Mission régionale d'autorité environnementale

Île-de-France

**Avis en date du 15 octobre 2020
de la Mission régionale d'autorité environnementale d'Île-de-France
sur le projet d'aménagement du quartier des Charcoix et sur la mise en
compatibilité avec ce projet du PLU du Plessis-Pâté (Essonne)**

Illustration 6 : Plan de zonage du règlement de PLU du Plessis-Pâté avant mise en compatibilité
Extrait du dossier d'enquête publique préalable à la DUp. (Partie 2)

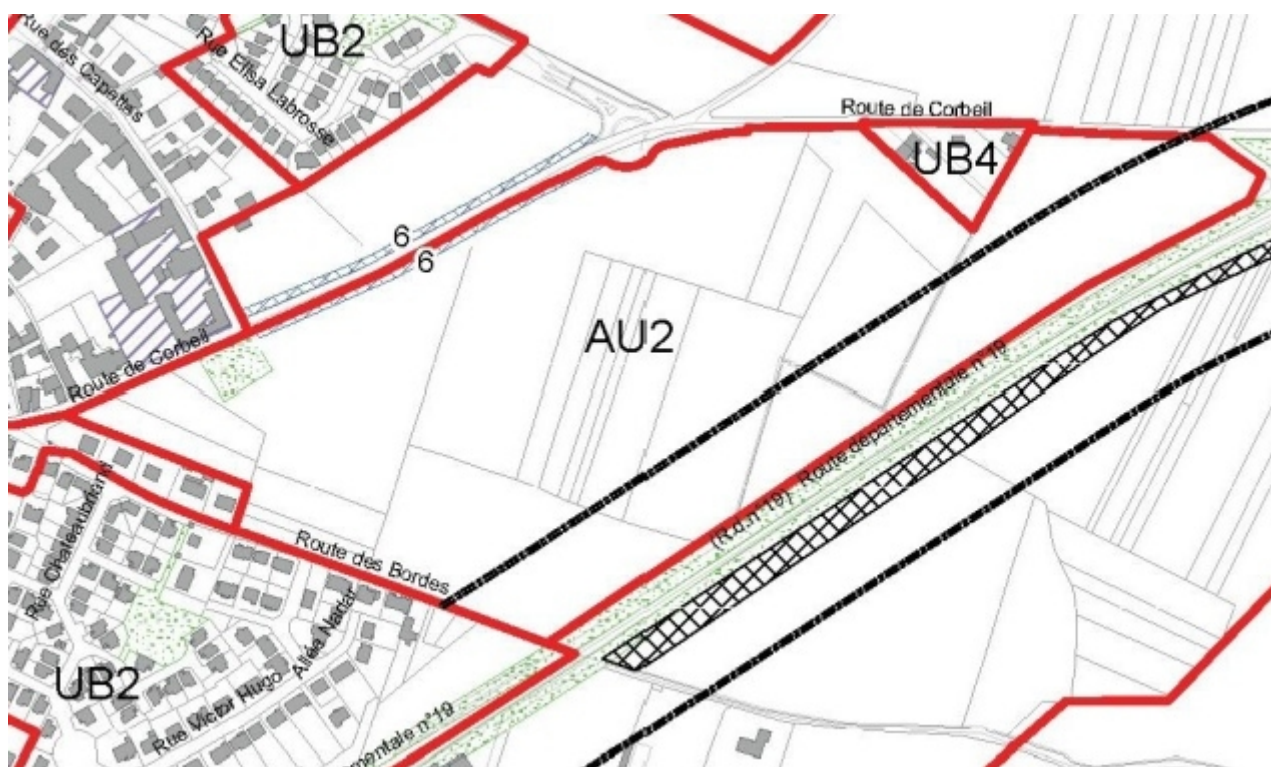
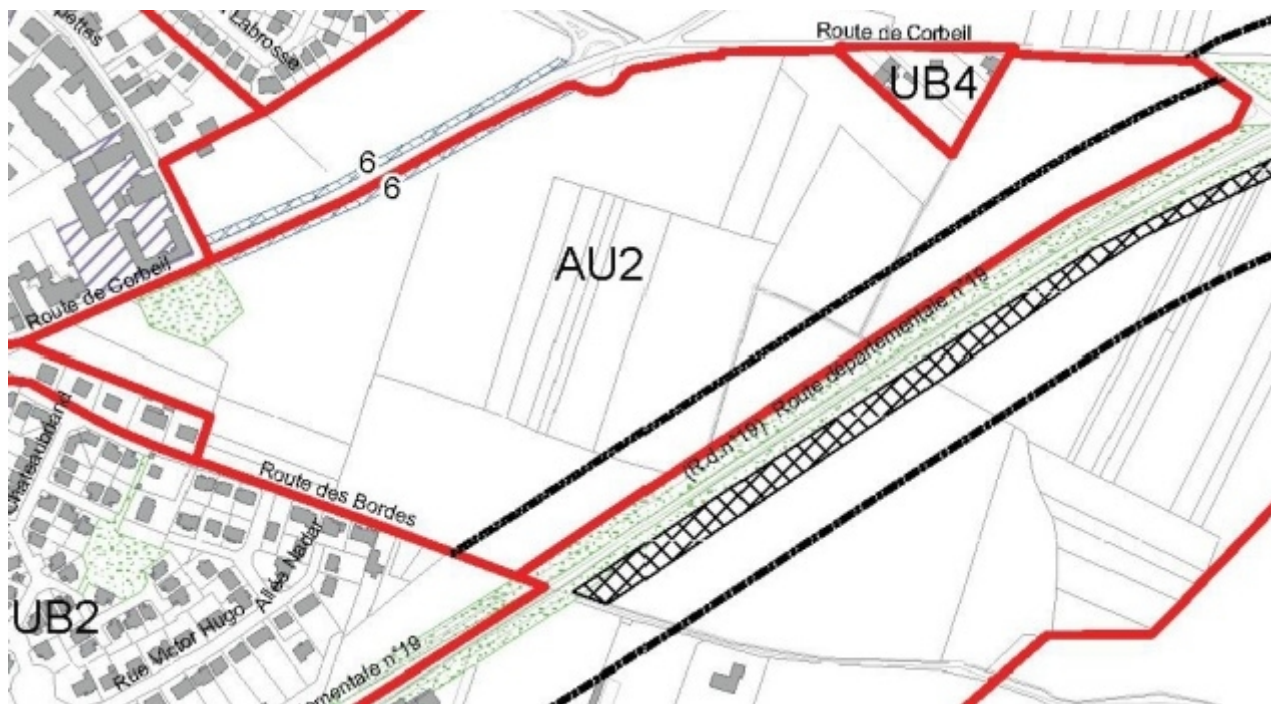
- modifier le plan de zonage du règlement de PLU (cf. illustrations 6 et 7) en :
 - réduisant à 50 mètres, sur l'emprise de la zone AU2, la marge de recul des constructions par rapport à l'axe de la RD19 (fixée actuellement à 75 mètres conformément à l'article L.111-6 du code de l'urbanisme), suite à la réalisation de l'étude prévue à l'article L.111-8 du même code (étude « loi Barnier ») qui est intégrée au présent dossier ;

Illustration 8: Ambiance sonore actuelle, puis avec projet
(niveau de bruit sur une journée entière Lden)
(Source : étude d'impact, pages 117 et 151)

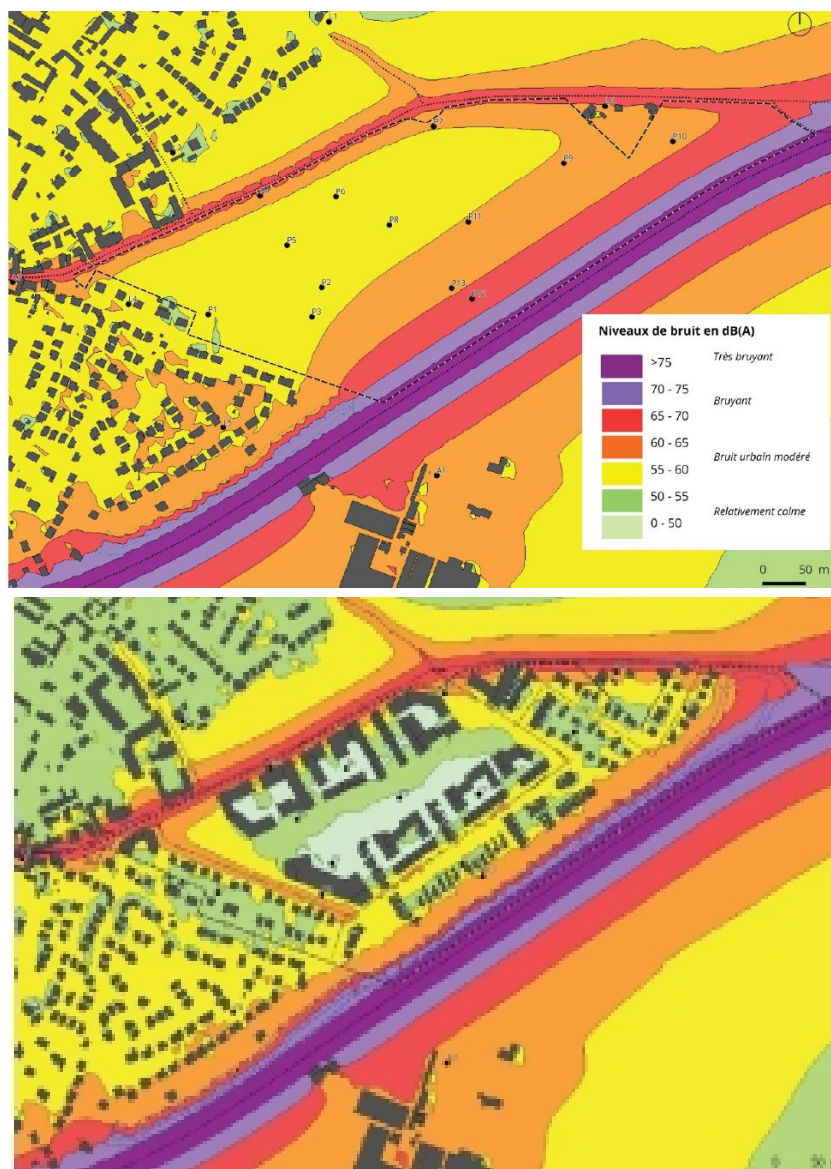
Enfin, l'étude d'impact indique que « *l'implantation du groupe scolaire et de la crèche au cœur du quartier permet de les placer dans une ambiance sonore relativement calme* » (page 191). Elle précise a contrario qu'une « *attention particulière sera portée au positionnement et à l'orientation des pièces des bâtiments en bordure de la RD117, et plus particulièrement de la résidence inter-générationnelle, afin de limiter l'exposition aux sources de bruit* », comme le préconise l'étude acoustique³⁹. Elle ne précise toutefois pas comment sera concrétisée cette « attention », sachant qu'elle ne peut pas être imposée par un règlement de PLU.

La MRAe recommande :

Illustration 9 : Simulations des concentrations moyennes journalières en NOx
(Source : étude d'impact, page 144)

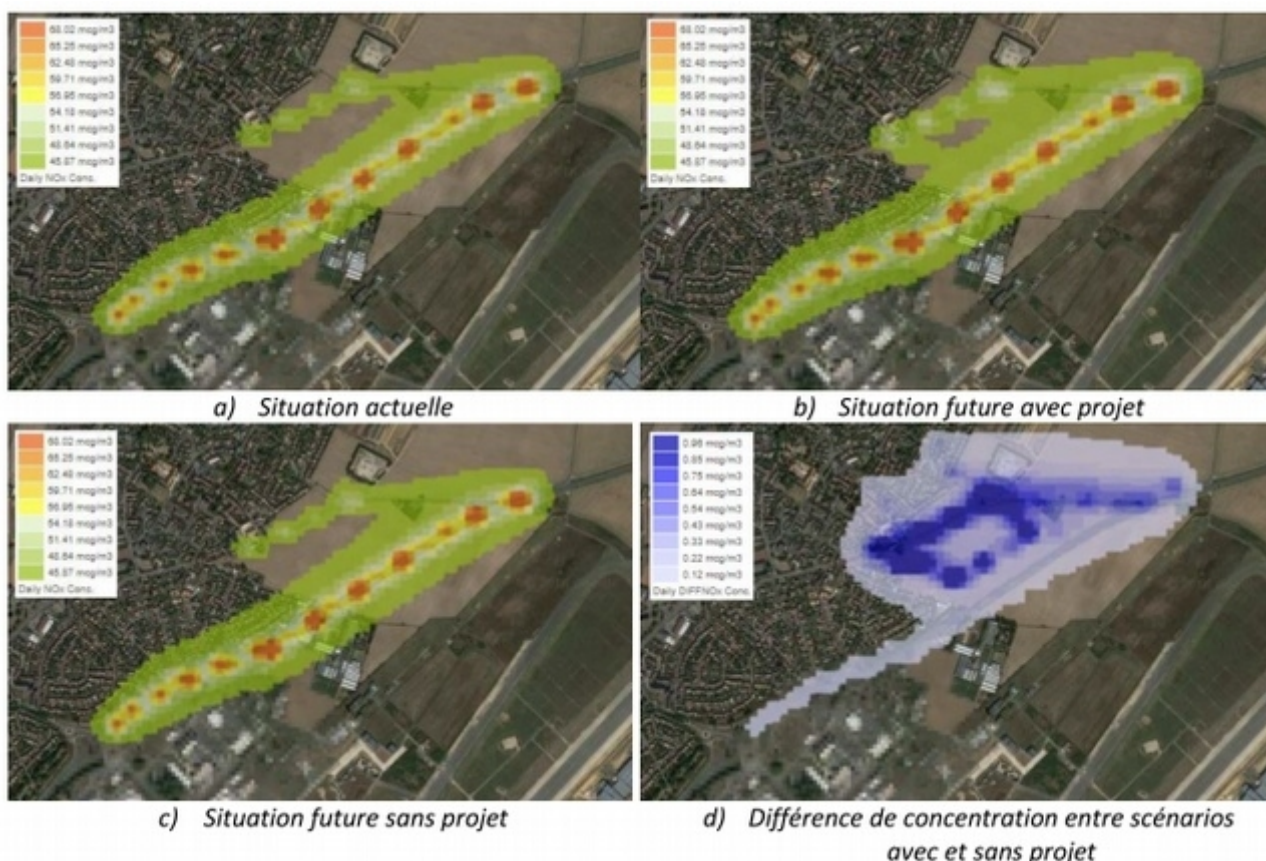
Pour la MRAe, cette affirmation est paradoxale au regard des estimations des concentrations en oxydes d'azote dans la situation future avec projet, qui dépassent (en NOx) les valeurs limites (en NO₂) sur presque l'intégralité de la zone du projet (cf. Illustration 9).
